tot wijziging van het Besluit kwaliteit leefomgeving en het Omgevingsbesluit in verband met wijzigingen van de veiligheidsnormen van primaire waterkeringen, nieuwe primaire waterkeringen en het schrappen van de primaire waterkering Roggebotsluis

(KetenID WGK025807)

Nota van Toelichting

1. Kaart A.1. Kaart Noord-Nederland wordt vervangen door onderstaande kaart.

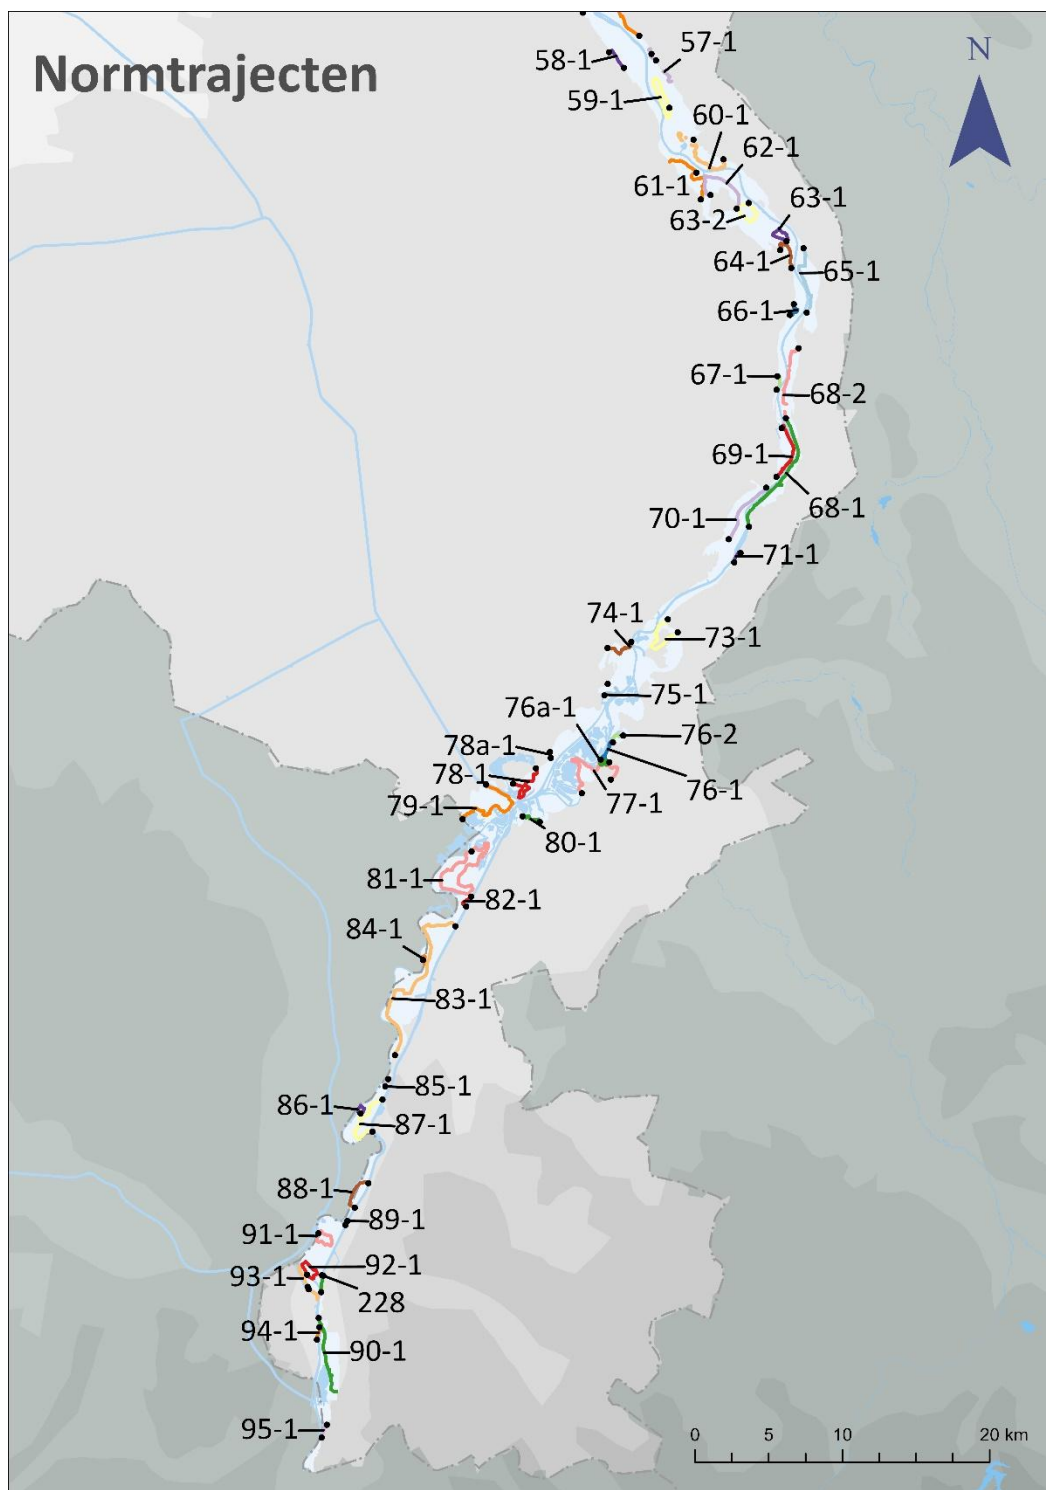
13a-1 IJburg. Wijziging Bijlage II, onderdeel A.

Inmiddels is Centrumeiland inclusief primaire waterkeringen gereed en zijn alle benodigde publiekrechtelijke besluiten genomen. Om de nieuwe waterkering in Bijlage II, onderdeel A, Bkl op te nemen is een wijziging van de Landkaart A.1. Noord-Nederland bij dit besluit doorgevoerd. Strandeiland en Buiteneiland zijn nog in uitvoering. Deze eilanden worden aan Landkaart A.1. Noord-Nederland toegevoegd na gereedkomen van de primaire waterkeringen van beide eilanden.

44-2 Zeeburgereiland. Wijziging Bijlage II, onderdeel A.

Het Zeeburgereiland is bestaand gebied dat getransformeerd wordt van een stadsrand naar een stadswijk met uiteindelijk ca. 12.000 woningen. Om voldoende veiligheid te garanderen voor de inwoners is in 2011 door de Minister van Infrastructuur en Waterstaat ingestemd met het verleggen van de primaire waterkering rondom het Zeeburgereiland. Buitendijks gebied wordt daarmee binnendijks. De waterkering is inmiddels gereed, alle benodigde publiekrechtelijke besluiten zijn genomen. Om de nieuwe waterkering in Bijlage II, onderdeel A, Bkl op te nemen is een wijziging van de Landkaart A.1. Noord-Nederland bij dit besluit doorgevoerd.

226 Roggebotsluis. Bijlage II onderdeel A en onderdeel B.

Deze primaire waterkering is komen te vervallen. Deze is in Bijlage II, onderdeel A, Bkl, uit de Landkaart A.1 Noord-Nederland gehaald (zie onderdeel C). Alle benodigde publiekrechtelijke besluiten zijn genomen.

A.1. Kaart Noord-Nederland

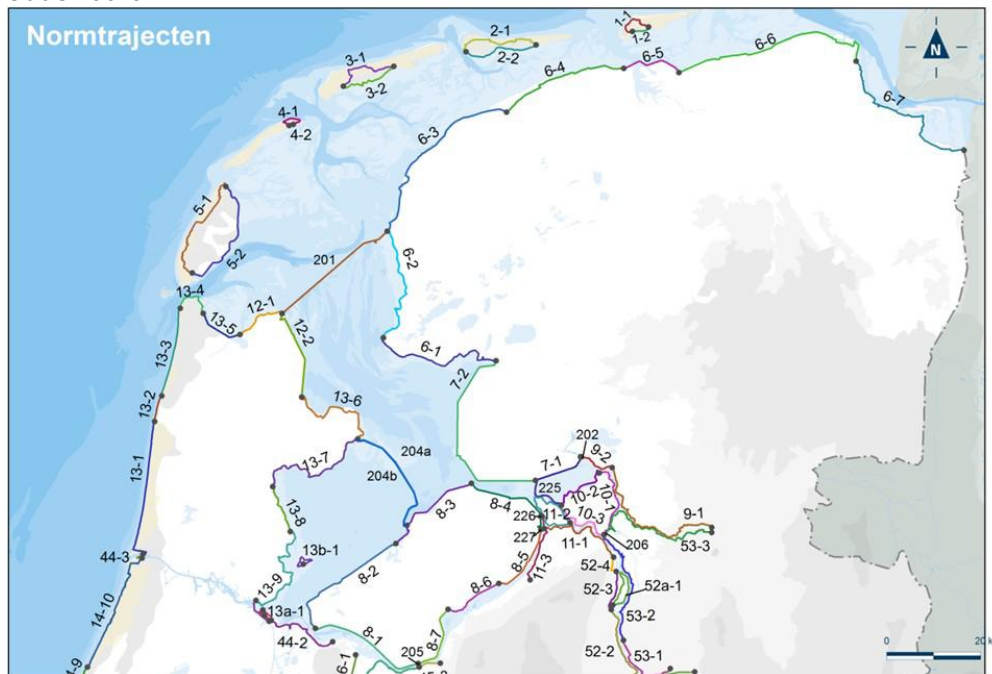
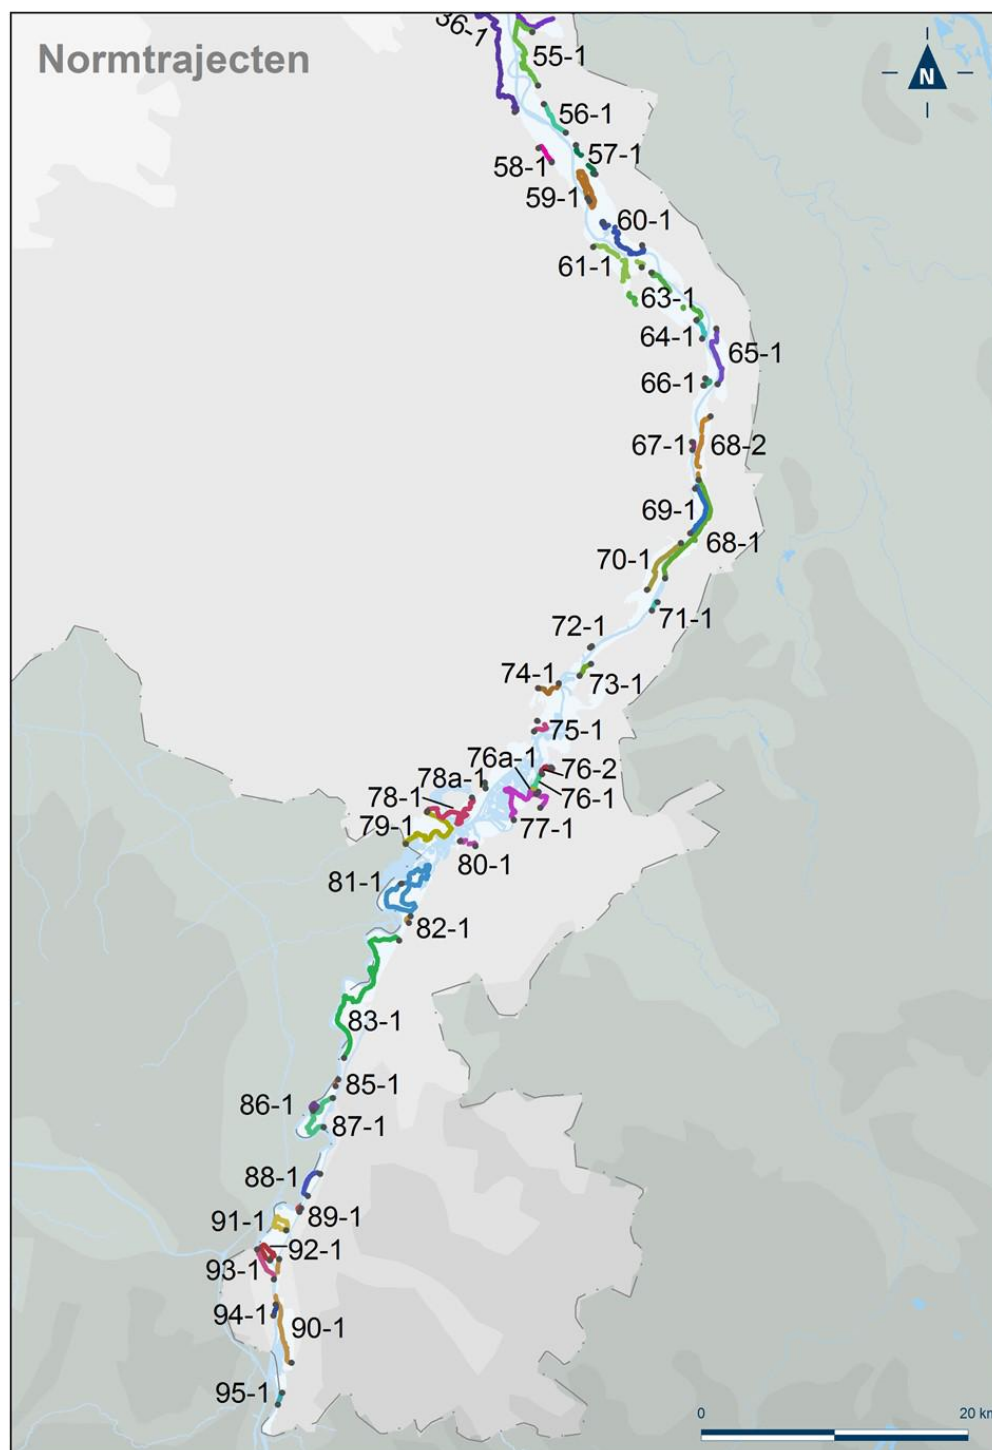
Als gevolg van voornoemde wijzigingen zijn de Landkaarten primaire waterkeringen en dijktrajecten, bedoeld in artikel 2.0b in Bijlage II, onderdeel A, Bkl als volgt gewijzigd:

Oude kaart

Nieuwe kaart

A.4. Kaart Limburg

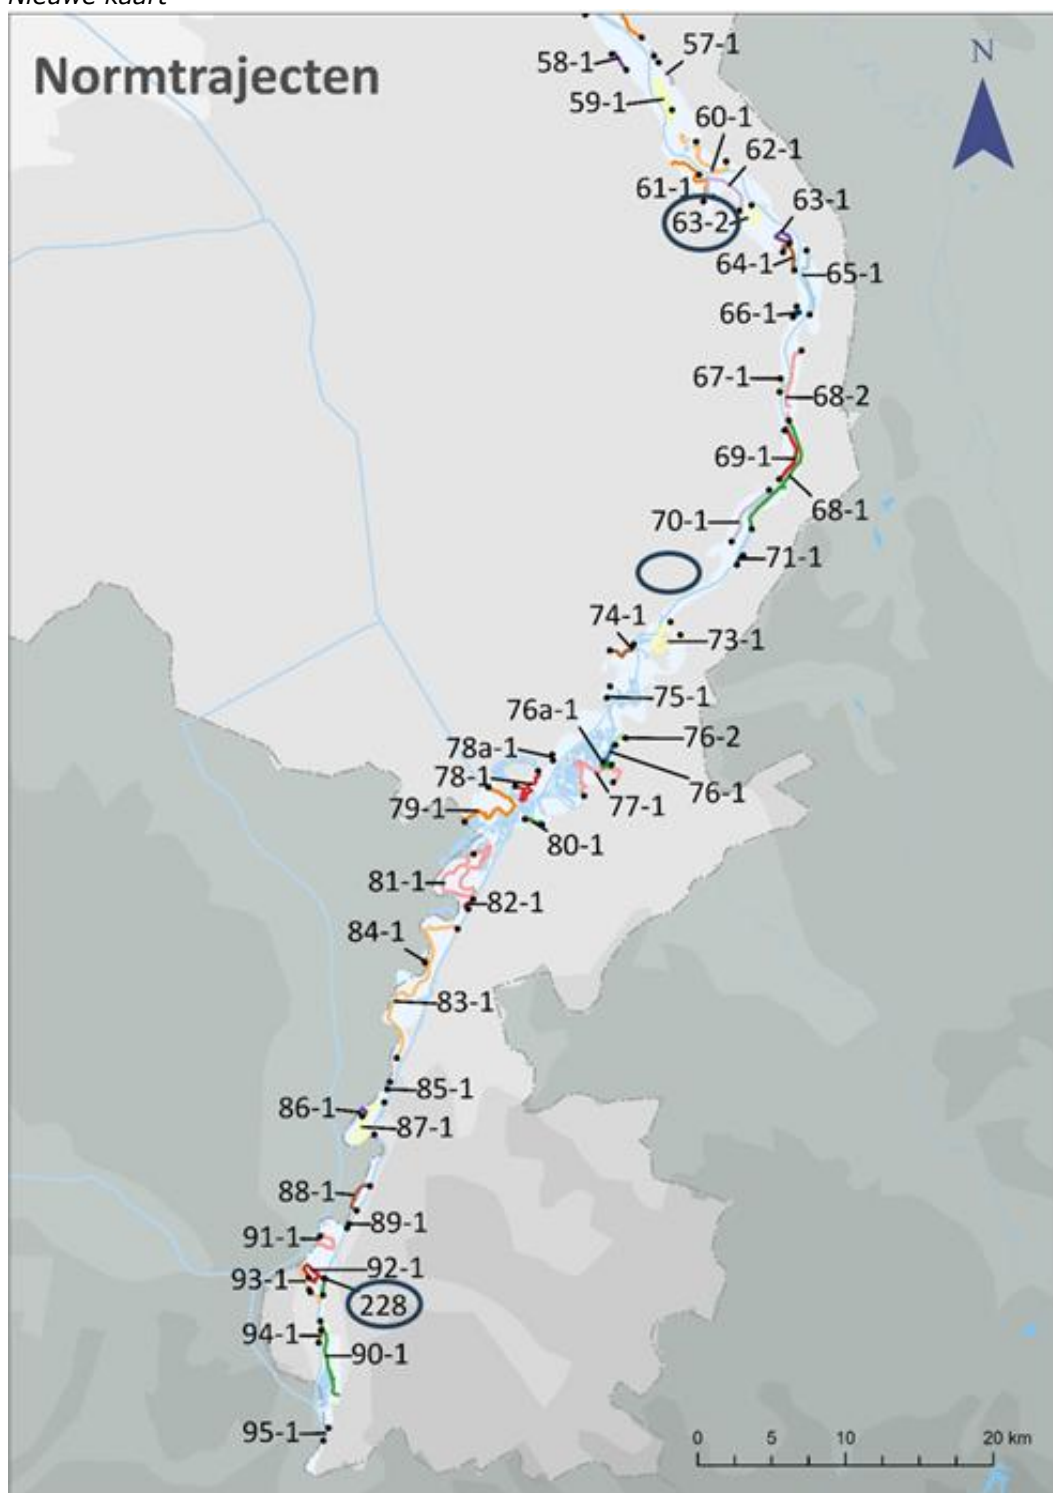
2. Kaart A.4. Kaart Limburg wordt vervangen door onderstaande kaart.

72-1 Kessel. Wijziging Bijlage II onderdeel A en onderdeel B.

Dit dijktraject is komen te vervallen. Deze is in Bijlage II, onderdeel A, Bkl, uit de Landkaart A.4 Limburg gehaald (zie onderdeel C). Alle benodigde publiekrechtelijke besluiten zijn genomen.

228 Limmel. Bijlage II onderdeel A en onderdeel B.

Dit dijktraject is in Bijlage II, onderdeel A, Bkl, aan de Landkaart A.4 Limburg toegevoegd (zie onderdeel C).

63-2 Boltweg. Wijziging Bijlage II onderdeel A en onderdeel B.

Dit dijktraject is in Bijlage II, onderdeel A, Bkl, aan de Landkaart A.4 Limburg toegevoegd (zie onderdeel C).

Oude kaart

Nieuwe kaart
